## 事業者の対応（【仮称】西新橋 1 丁目計画）

## ○建築物のデザイン協議事項（【仮称】西新橋一丁目計画）

【図-1】・日比谷通り沿いの緑の連続性の検討

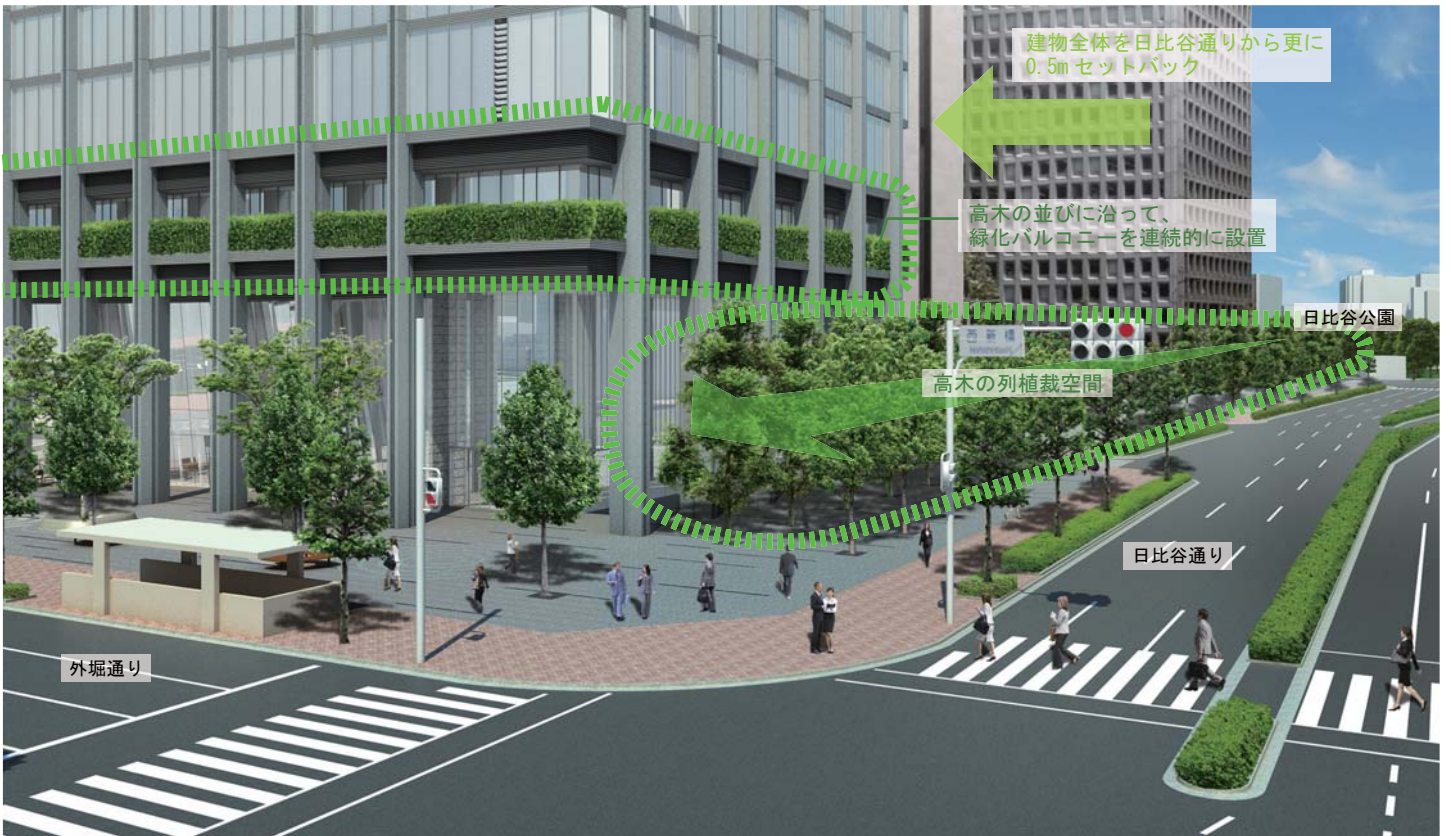
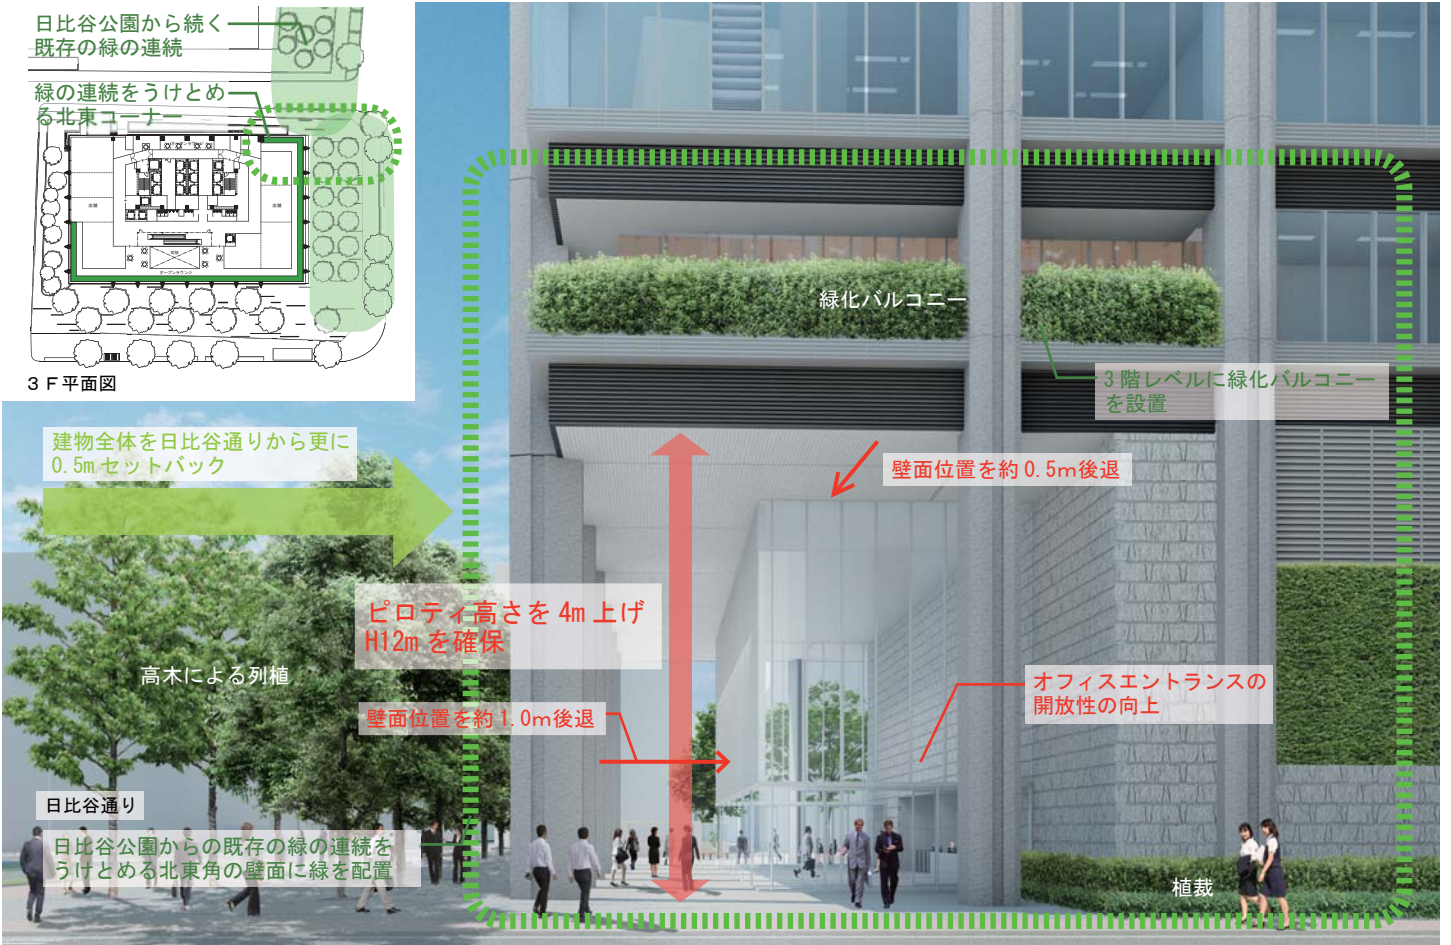
計画部会の意見を踏まえた 都の見解	事業者側の対応
<p>以下の、遠景～中景に関わる事柄についてご対応をお願いします。</p> <p>1) 日比谷公園から計画地北側まで延びる既存の緑の連続した景観を損ねる懸念があることから、日比谷通り沿いの緑の連続性に考慮し、建物配置計画、建物東側の建物デザイン、緑化計画等について、見直しを行うなど、更に充実したものとされたい。</p>	<p>1) 日比谷公園からの、既存の緑の連続性を意識できるように、以下の通り建築計画を変更いたします。</p> <p>①建物配置を精査し、建物全体を日比谷通りから更に 0.5m セットバックいたします。</p> <p>②東側(日比谷通り側)の低層ピロティ部の“抜け”を確保し、吹き抜け高さを 8 m から 1 2 m（既存樹木の高さ相当）へ変更する計画にいたします。構造検討においても、建物コーナー部には柱を落とさないようにし、内外空間が一体となって、ピロティ部全体の“抜け”感が高まるよう配慮いたします。</p> <p>また、ピロティ内のオフィスエントランスについては、ガラスファサードの開放性を高めるとともに、南北の壁面位置を 0.5m、東側（日比谷通り側）壁面位置も 1.0m 後退させ、建物を通して反対側からも既存の緑や隣接街区の壁面を感じられる計画に致します。</p> <p>③計画建物の東側には、南側から連続する形で既存樹木の高さ相当レベル（計画建物の 3 階レベル）のバルコニーを設け、低木植栽等を施す計画に修正いたします。これにより、既存の緑の連続を建物が受け止めて、計画地内の高木による列植空間に結び付けていくような印象を与える空間となるよう配慮いたします。</p> <p>→ [図-1 参照]</p>

【図-2】・外堀通り沿いの賑わいづくりの検討

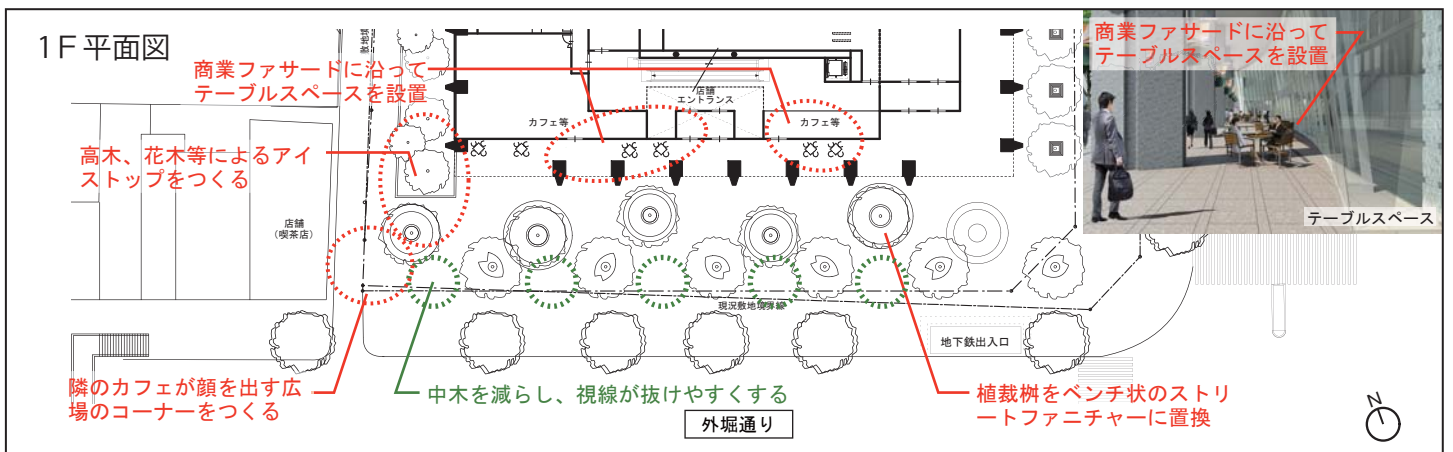
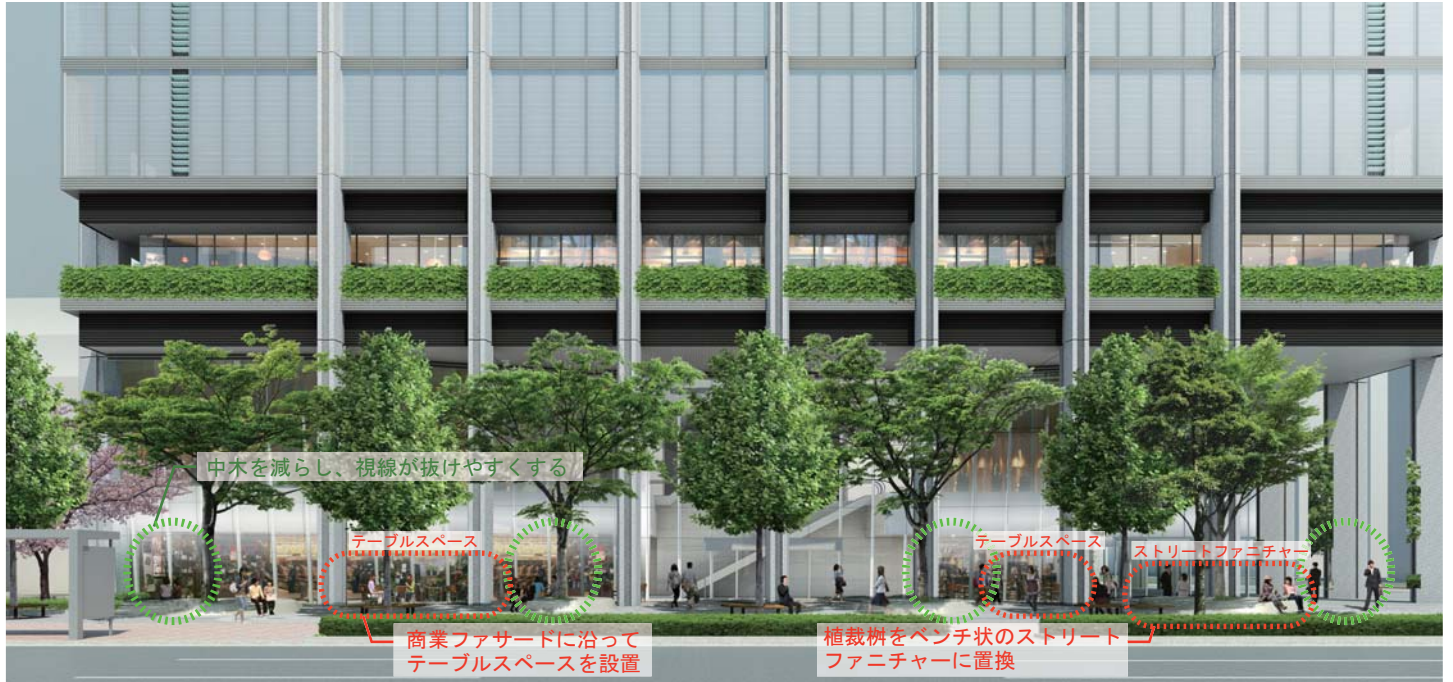
2) 外堀通り側の建物壁面の位置については、計画地に連なる一連の既存建物の壁面位置と異なることから、将来を含めた外堀通りの街並みについて検証し、にぎわいを損ねないように外堀通り側によせるなど、更に充実したものとされたい。

3) 計画地は、旧江戸城外堀に面し、新橋の商業・業務街から日比谷のビジネス街への入口に位置することから、交差点に面する計画地南東部については、入口を意識できる空間とするよう検討されたい。

2)・外堀通り側は、隣接街区の既存建物の壁面位置と異なる為、街並みを意識し、以下の通り検討いたします。

①外堀通り側は、歩道沿いに低～中層建物の壁面が連続する街並みが将来も含めて形成されると考えられます。これら街並みの連続性をできるだけ感じられるようにするため、敷地西側端部においては、隣接街区の壁面線と計画建物の壁面線をつなぐ、外構等の工夫を検討してまいります。

②隣接建物の突出部が目立たぬよう、手前の高木や花木等をアイストップとして機能させるべく、樹種や配置の検討を進めてまいります。

・隣接する街区の商業店舗とのつながりを意識し、にぎわいを損ねないように、以下の通り検討いたします。

①広場を設けたことにより、歩道から引いた位置となる建物本体の商業施設についても、できるだけその賑わいが伝わりやすくなるように、視線や通行の支障になり得る中木や植栽柵は極力減らし、使い勝手の良いベンチ状のストリートファニチャーに置き換える等のデザインの検討を進めてまいります。

3)・計画地南側（交差点や駅出入口側）から、皇居周辺のビジネス街の連続性や広がりをもより強く感じられるようにするため、1)に記載のアイレベルの視線の“抜け”や開放性を高め、オフィス街へのゲートを意識したデザインといたします。

風除室の位置も日比谷通り側から移すことにより、ピロティ下にもパブリックな通り抜け専用の空間を設けます。

【図-4】・ビジネス街の入口にふさわしい交差点からの眺望の検討

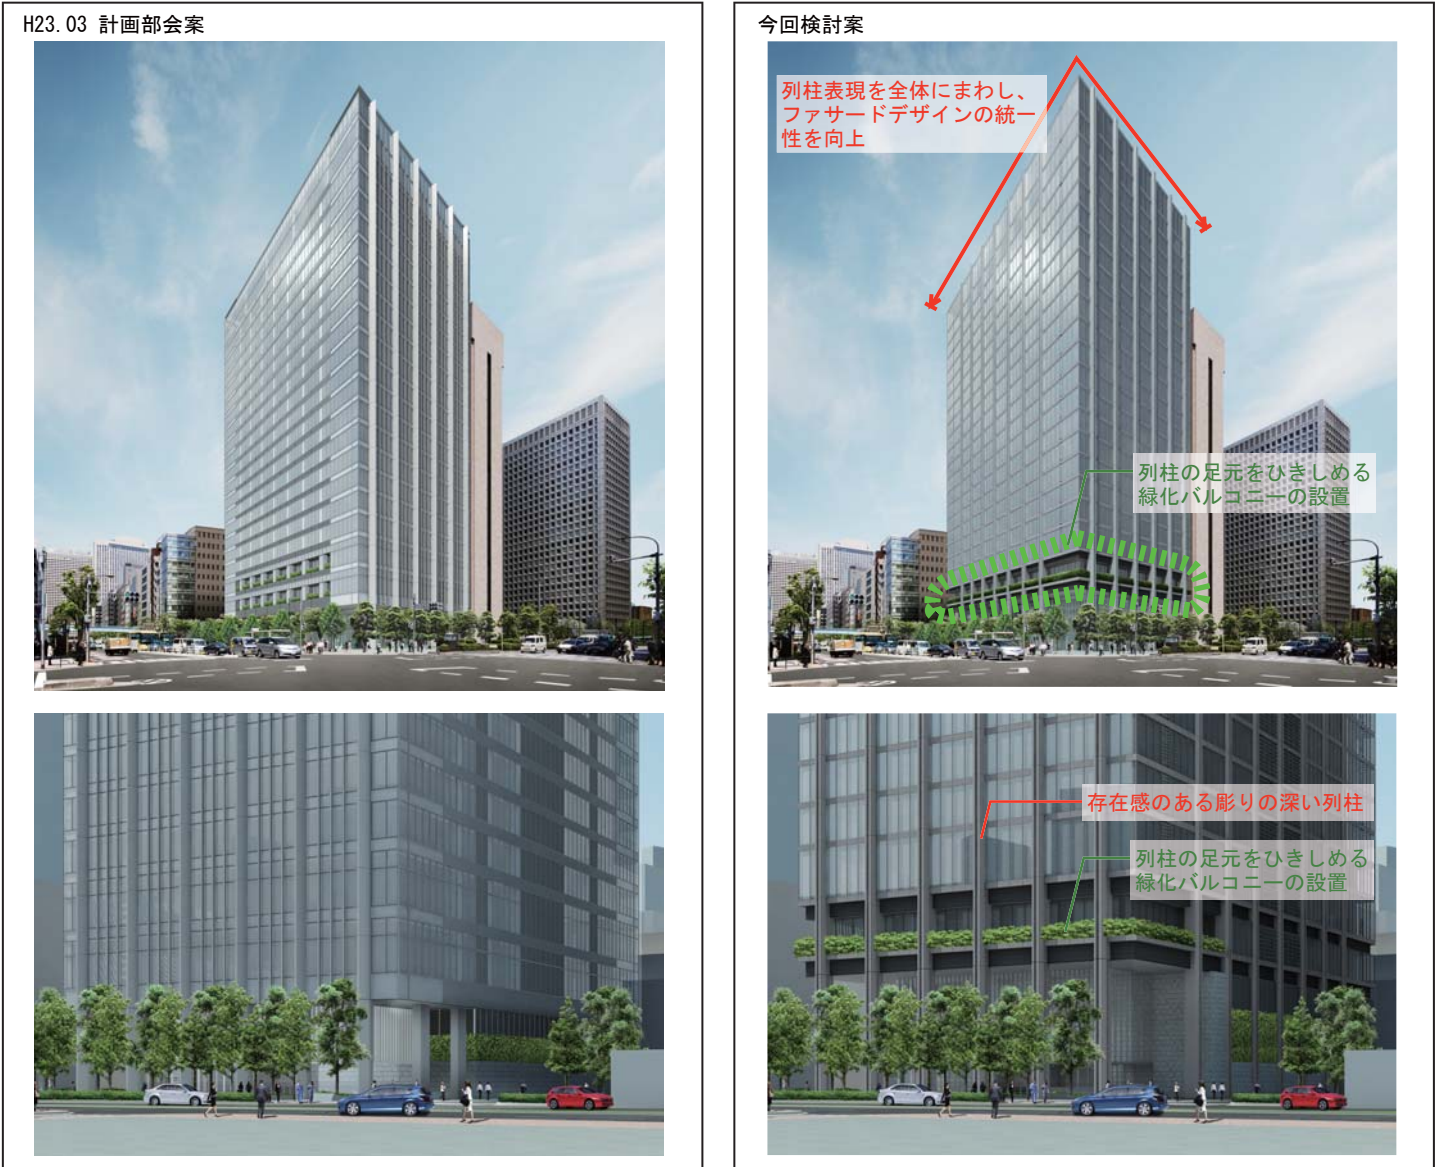
<p>4) 西新橋交差点は主要な眺望点となることから、基壇部を含め建物南東角のデザインについては、更なる充実を検討されたい。</p> <p>5) 建物北東角及び建物東側については、皇居側から突出して見えることから、皇居側からの眺望に配慮し、デザインの更なる充実を検討されたい。</p> <p>6) 建物東側の外観については、日比谷通り沿いの街並みの色彩やファサードへの調和に十分配慮し、詳細デザインを検討されたい。</p>	<p>4) ・西新橋交差点からの眺望に対して、ビジネス街の入り口にふさわしい存在感や風格が感じられるように、列柱表現を南面、東面共に採用し、ファサードデザインの統一性を高める計画に修正いたします。</p> <p>・交差点に面する基壇部の列柱は、より存在感のある彫りの深いデザインに変更し、列柱の足元を引き締めるために、緑化バルコニーを全体に巡らす計画に修正いたします。</p> <p>→ [図-4 参照]</p> <p>5) ・皇居側からの眺望に配慮し、壁面の突出感をできるだけ軽減するため、以下の通り建築計画を変更いたします。</p> <p>① 1) 記載の変更を実施いたします。</p> <p>② 建物北東角において、突出した壁面による圧迫感の軽減を図るため、アイレベルでは緑化バルコニーをめぐらして壁量感をやわらげる計画に修正いたします。また高層部は、ガラス主体のできるだけ軽やかで圧迫感を感じさせないファサードデザインとするよう配慮いたします。</p> <p>③ ピロティ全体の開放性を高めて壁面の突出感を軽減するよう、引き続きオフィスエントランスのデザイン検討を進めて参ります。</p> <p>→ [図-5 参照]</p> <p>6) ・周辺のオフィスビルと調和する、グリッド基調のファサードデザインの検討を進めてまいります。</p> <p>・周辺のまちなみと調和する、温かみと落ち着きの感じられる色調と、素材感のある外装材の採用を検討してまいります。</p> <p>→ [図-6 参照]</p>
---	---
